募集要項等に関する第1回質問に対する回答

1. 募集要項

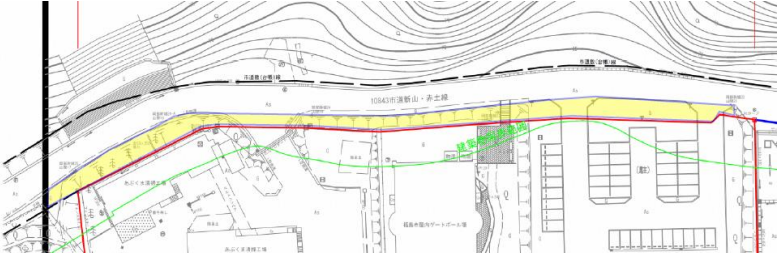
| 49 | word版 p55 | 様式6-9 | | | 売電電力由来は、発電電力から使用電力を除いた電力量によるものとし、資源化工場及びヘルシーランド福島への電力供給は考慮しないものとする。と記載がありますが、購入電力由来も同様の考え方で資源化工場及びヘルシーランド福島への電力供給は考慮しないものと考えてよろしいでしょうか。 購入電力由来に当該電力供給を含める場合は、公平性確保の為に算出条件を統一することが必要と思慮しますので資源化工場とヘルシーランドへの供給電力量算定条件をご提示願います。また、供給日数条件は受変電設備の点検に伴う全停電期間(1日とする)を除く364日と考えてよろしいでしょうか。 | 前段については、ご理解のとおりです。 |
